SERVICE INFO – INA 0104

Αλλαγή της τροχαλίας τάνυσης από χειροκίνητη σε ημι – αυτόματα

Κατασκευαστής:	Ford
Μοντέλο:	Transit
Έτος μοντέλου:	do 12.2000
Κινητήρες:	2.5 TD, 2.5 DI
Κωδικός ανταλλακτικού:	531 0504 10
Κωδικός OE:	1136426 1C1Q 6K254 AA

Εικόνα 1: 531 0504 10 – ημι – αυτόματη τροχαλία τάνυσης

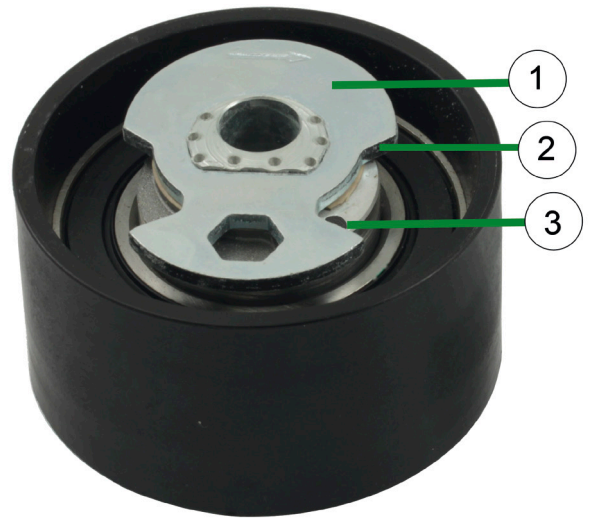
Στα οχήματα που αναφέρονται παραπάνω, μέχρι σήμερα χρησιμοποιείται ένας μηχανικός τεντωτήρας για τον ιμάντα χρονισμού. Αυτό το εξάρτημα αντικαθίσταται από μία ημι – αυτόματη τροχαλία τάνυσης με κωδικό 531 0504 10 και περιλαμβάνεται επίσης στα INA KITS 530 0143 10 και 530 0144 10.

Η νέα τροχαλία τάνυσης τοποθετείται με τον ίδιο ακριβώς τρόπο όπως και η παλιά. Παρόλ' αυτά, σε αντίθεση με την χειροκίνητη τροχαλία τάνυσης, ο οδοντωτός ιμάντας χρονισμού τεντώνεται με ένα άλεν κλειδί.

Για να τεντώσετε τον ιμάντα χρονισμού, η πλάκα σύσφιξης (1) πρέπει να περιστραφεί χρησιμοποιώντας το άλεν μέχρι η τρύπα (3) να καλύπτεται η μισή από την άκρη (2) της πλάκας σύσφιξης.
